project
WOONHUIS HULSTKAMPGEBOUW ROTTERDAM

fase
OMGEVINGSVERGUNNING

status
STAND VAN ZAKEN

KELDER

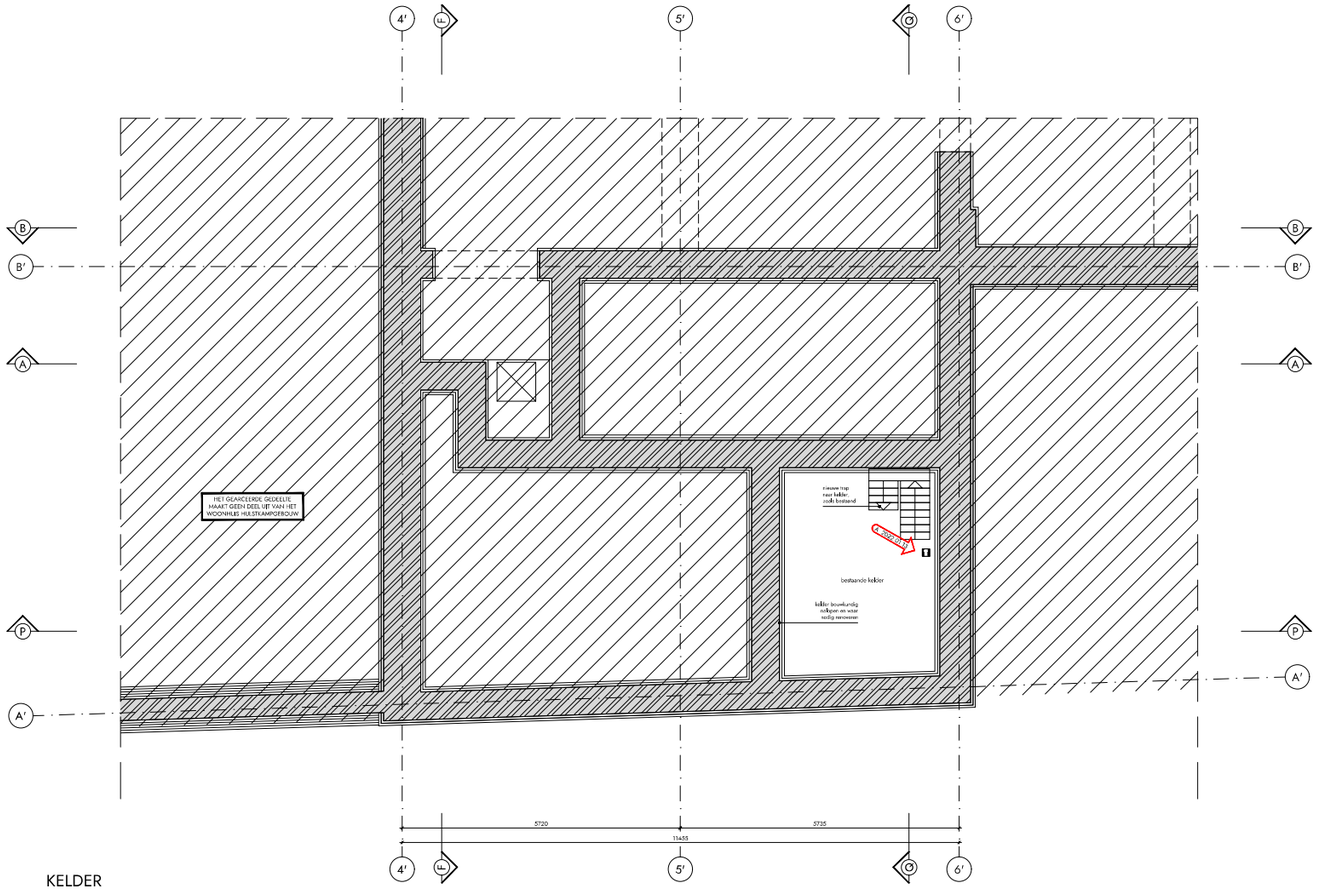
ZIE CORRECTIES

wijziging	datum	omschrijving
A	2022 01 13	toevoeging handbrandblusser kelder; wijziging legenda met toevoeging brandveiligheid

GEMEENTE ROTTERDAM
BRANDPREVENTIECOMMISSIE
DMCP
2022/01
BRANDWEER
2022/01
vergunningen: AKKOORD
brandweer:

BEGANE GROND

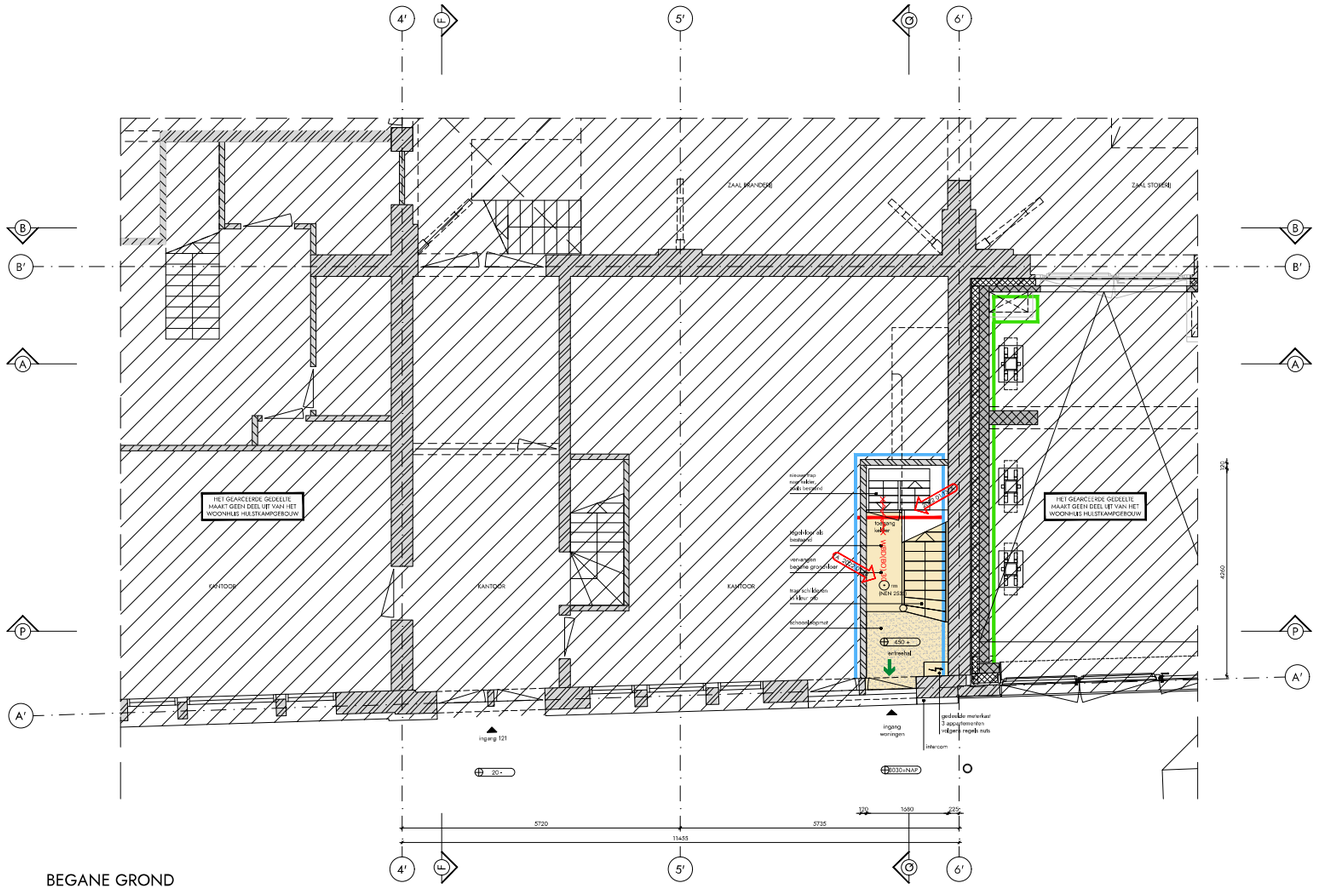
wijziging	datum	omschrijving
A	2022 01 13	wijziging ingevoerde met toevoeging brandveiligheid; rookmelder volgens NEN 2535; 30 minuten brandscheiding onder trap

1e VERDIEPING

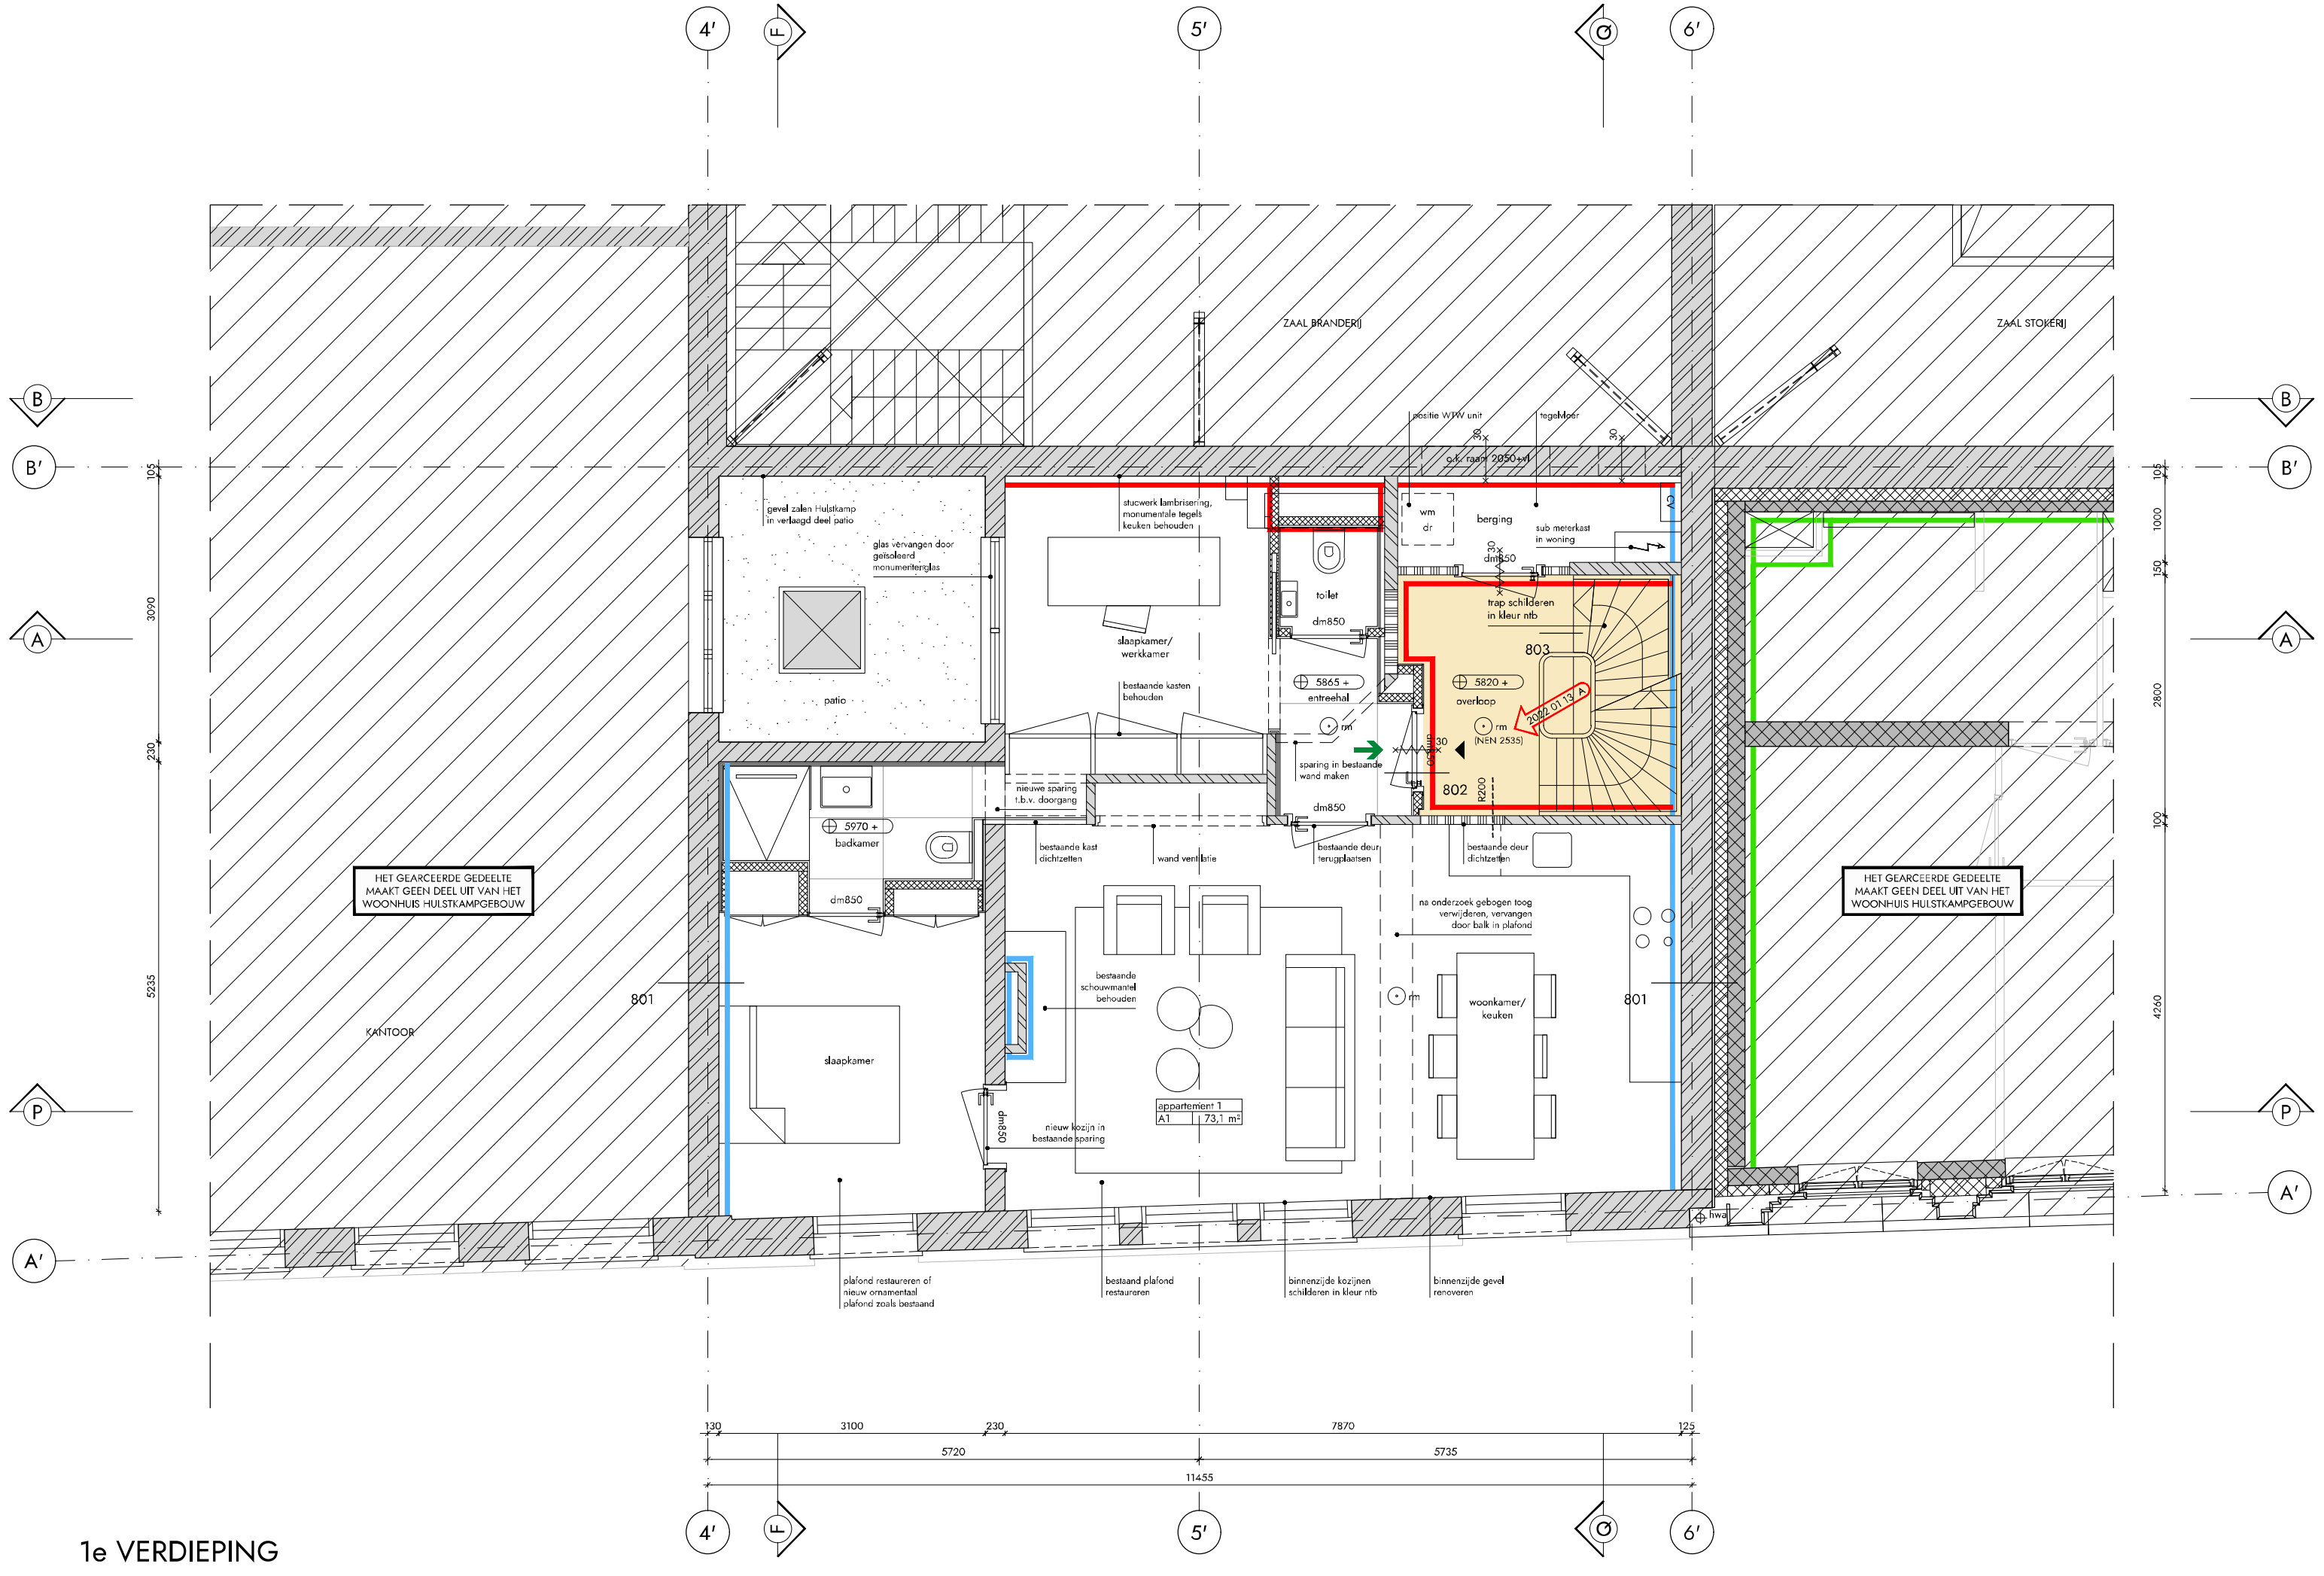
wijziging	datum	omschrijving
A	2022 01 13	wijziging legenda met toevoeging brandveiligheid; rookmelder volgens NEN 2535; rookwerendheid R200 tussen woningen en EBV

2e VERDIEPING

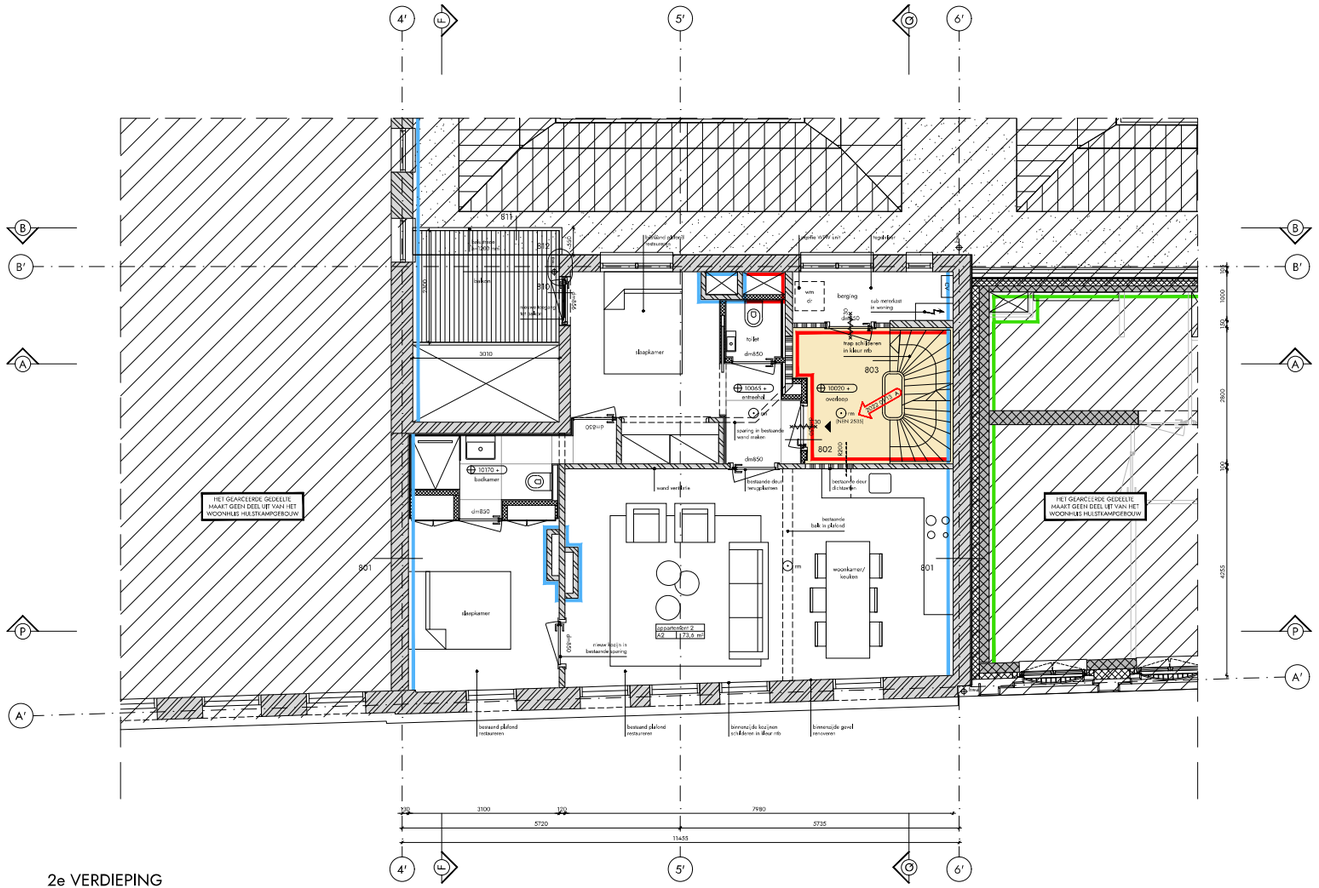
wijziging	datum	omschrijving
A	2022 01 13	wijziging legenda met toevoeging brandveiligheid; rookmelder volgens NEN 2535; rookweerendheid R200 tussen woningen en EBV

3e VERDIEPING

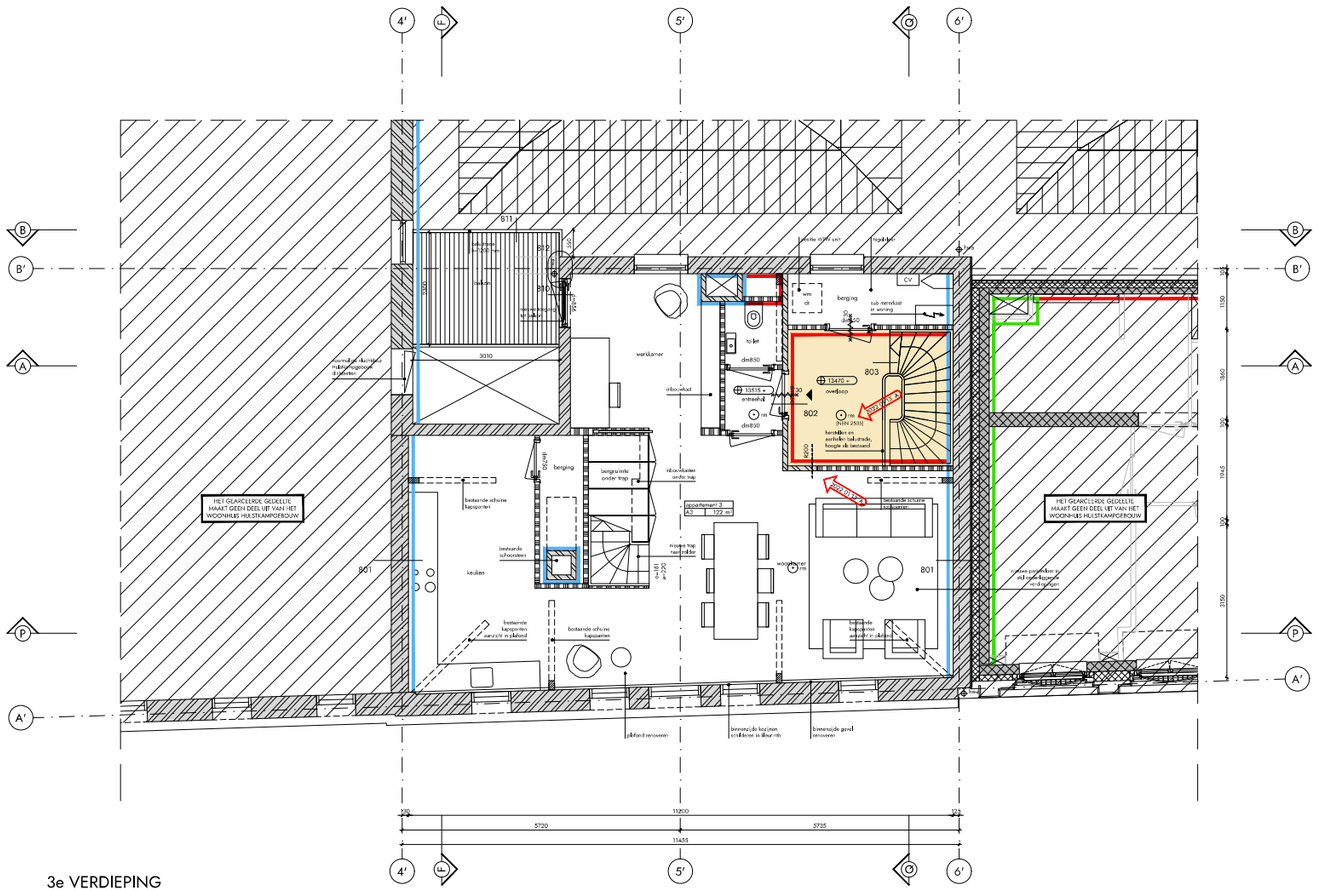
wijziging	datum	omschrijving
A	2022 01 13	wijziging liggende met toevoeging brandveiligheid; rookmelder volgens NEN 2535; rookwerendheid R200 tussen woningen en EBV

4e VERDIEPING (ZOLDER)

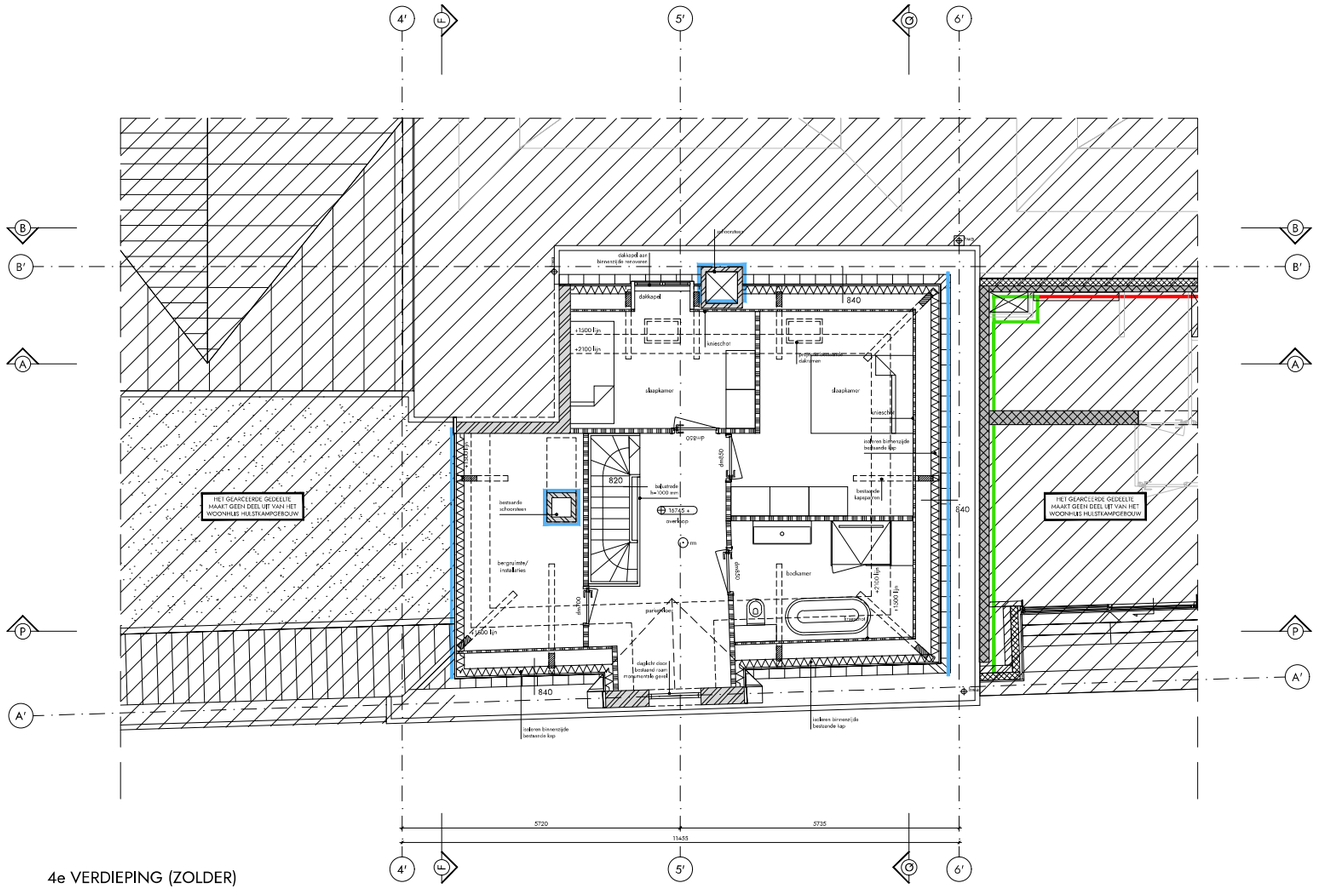
wijziging	datum	omschrijving
A	2022 01 13	wijziging ingevolg met toevoeging brandveiligheid

DAK

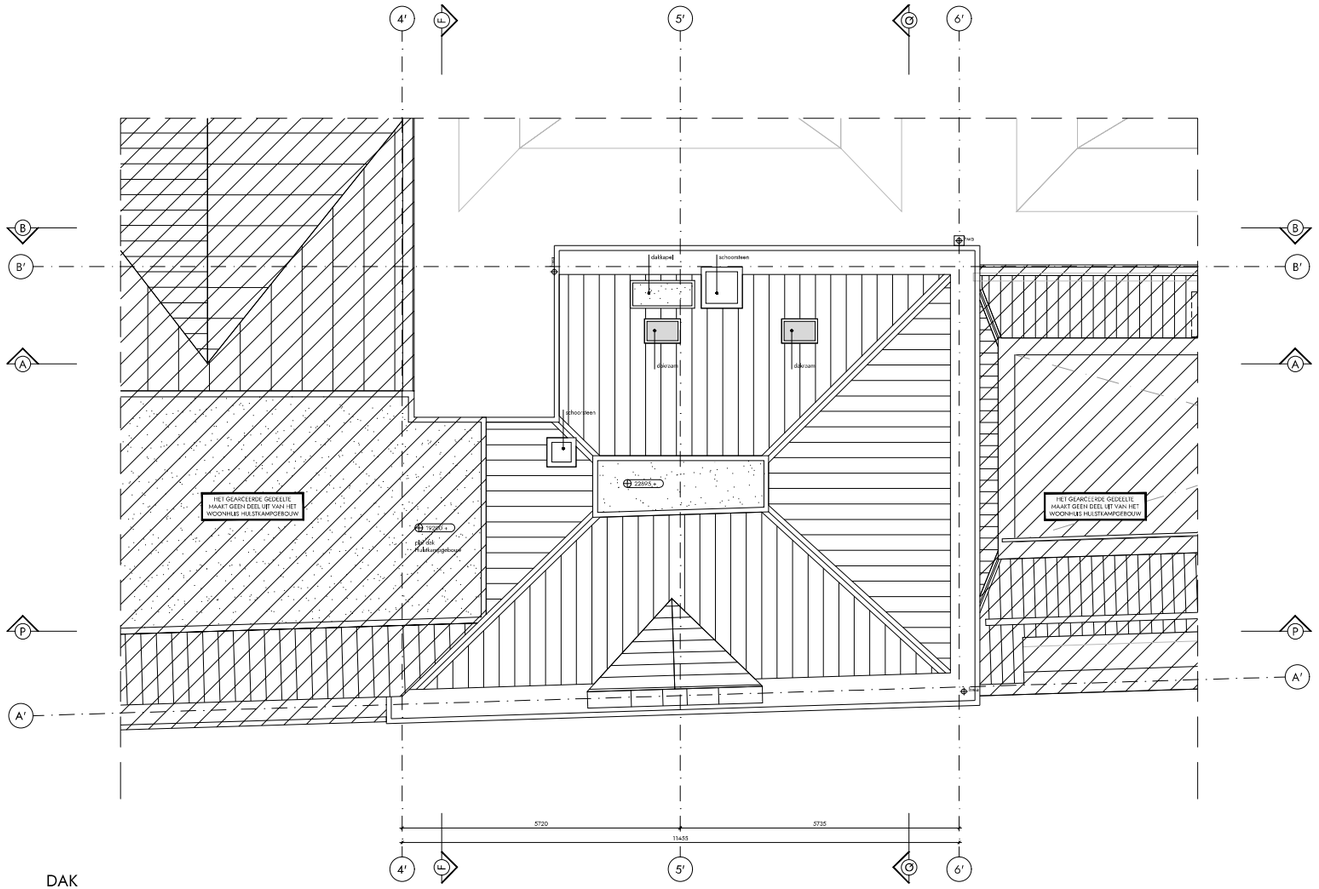
wijziging	datum	omschrijving
A	2022 01 13	wijziging ligging met toevoeging brandveiligheid
